MIÉRCOLES, 23 DE SEPTIEMBRE DE 2020 - BOC EXTRAORDINARIO NÚM. 78

AYUNTAMIENTO DE CABEZÓN DE LA SAL

Asunto: Alegaciones en periodo información pública PGOU Cabezón de la Sal

ALEGACIÓN AL DOCUMENTO DE REVISIÓN DEL PLAN GENERAL DE ORDENACIÓN URBANA

Plano Clasificación del Suelo y Equipamiento (Ontoria-Vernejo)

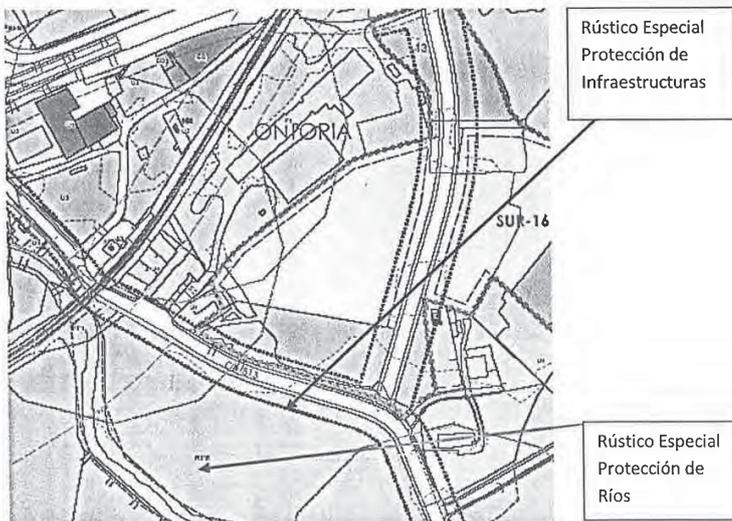
La finca ostenta actualmente y desde hace más de 30 años la calificación de suelo urbano consolidado, tal y como se señala en la imagen del plano de las Normas Subsidiarias del Municipio de Cabezón que se inserta a continuación.

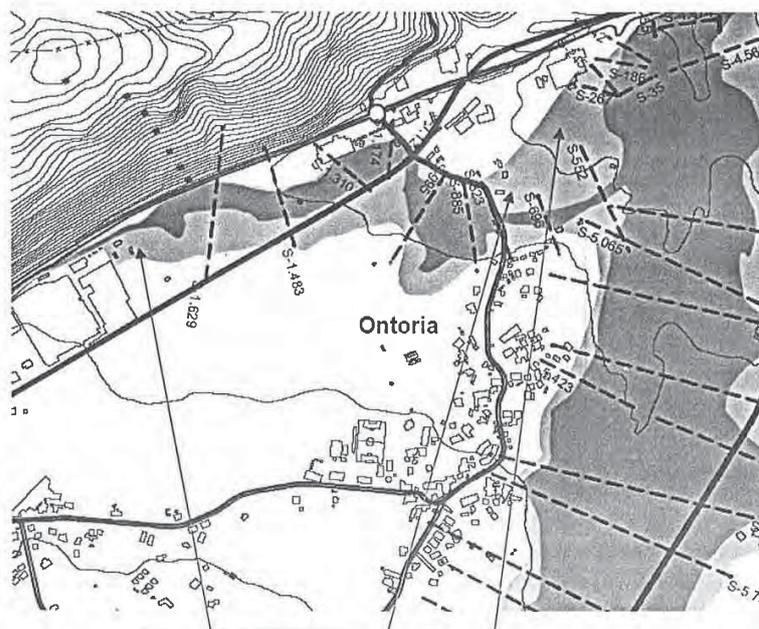
Además de esto, puntualmente y como solución concreta a nuestra parcela se pueden plantear soluciones como:

- Reforzar los muros que cierran nuestra finca hacía el Río, elevar la cota de urbanización, dejar libre una zona de 10 metros a lo largo del borde del río como zona de protección, medidas concretas en la construcción, etc.

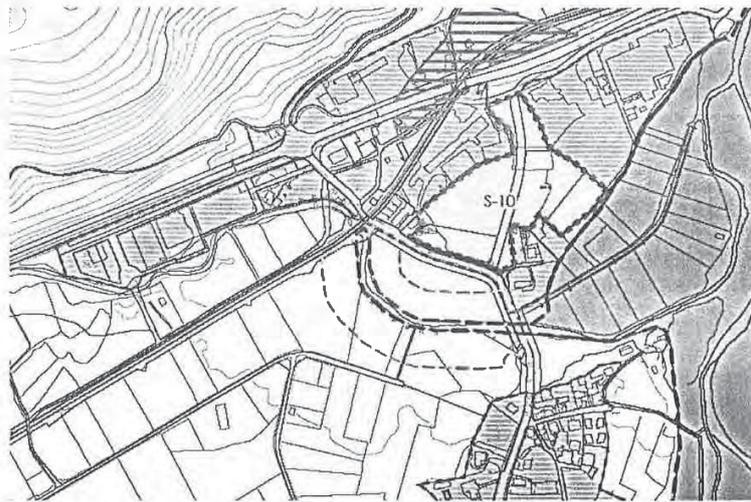
Se inserta a continuación un extracto del plano denominado Protocolo con CHC sometido ahora a información pública, y otro plano de información de inundabilidad sometido a información pública en el año 2010, en los que se puede comprobar que hay zona inundables y de las mismas características que mi parcela, que si que se mantienen como suelo urbano.

Por otra parte, debemos señalar además el agravio comparativo e injustificado que sufre nuestra parcela en la que se señala en amarillo un ámbito de protección específica del medio fluvial, que coincide con el arroyo del las Navas del Molino, pero solamente se establece en el paso de dicho arroyo por nuestra finca, mientras que el arroyo continua en otras parcelas sin que dicho ámbito se extienda por éstas.

5. Modificación acceso Sur de la Glorieta de enlace.

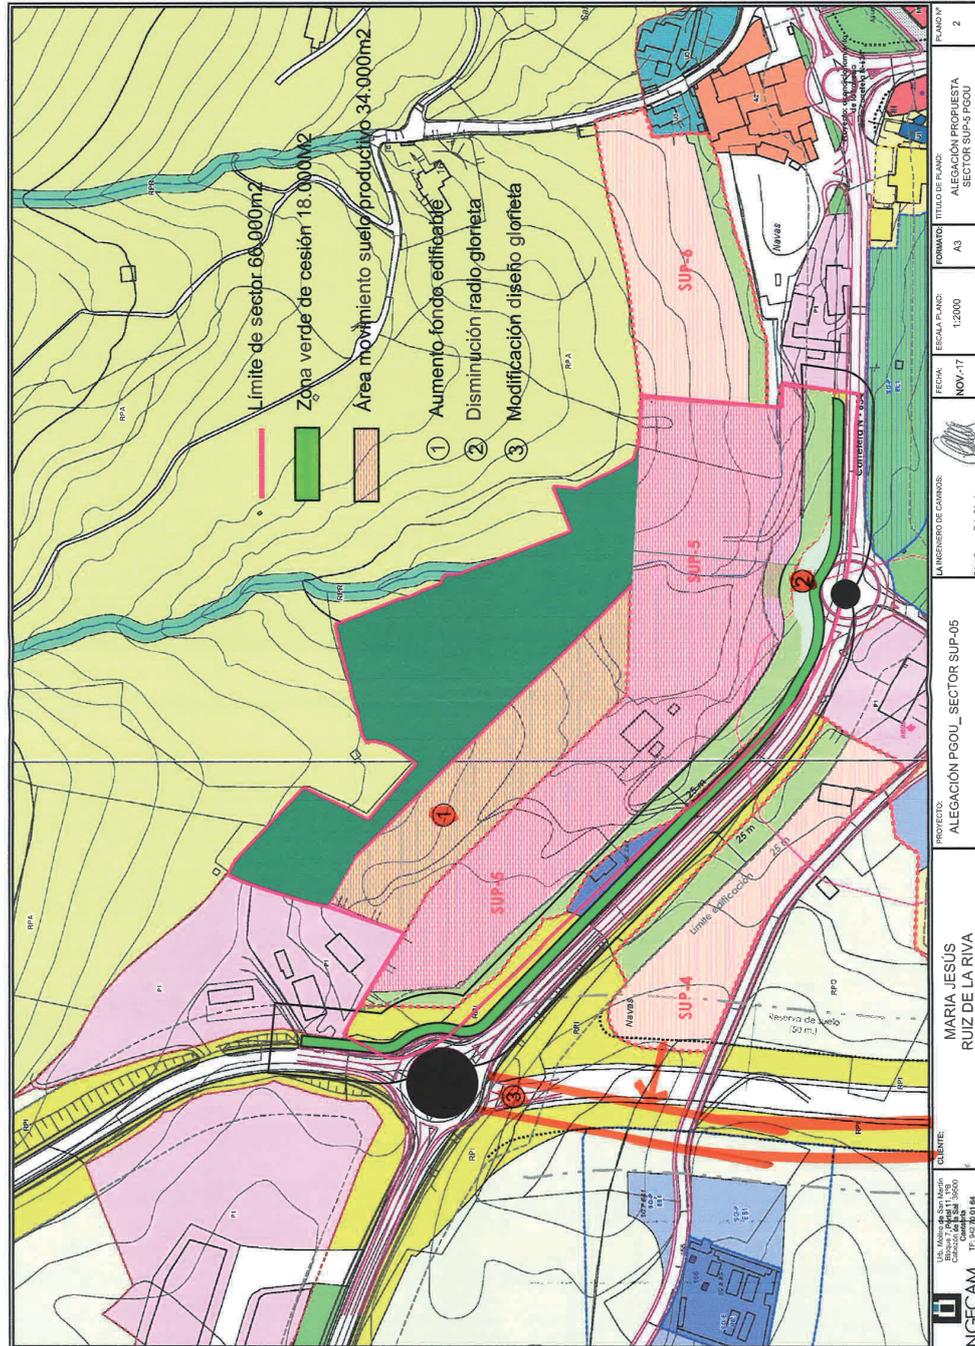
Si tenemos en cuenta las "Recomendaciones para el diseño de glorietas" y las "Recomendaciones para el planeamiento y proyecto de carreteras urbanas" publicadas por el MOPU Y MOPT respectivamente y adjuntadas en ésta documentación, el diseño presentado para la reserva de suelo en el plan actual, no cumple los criterios de seguridad y recomendaciones antes citadas. La modificación propuesta presenta una mejora sustancial en este sentido
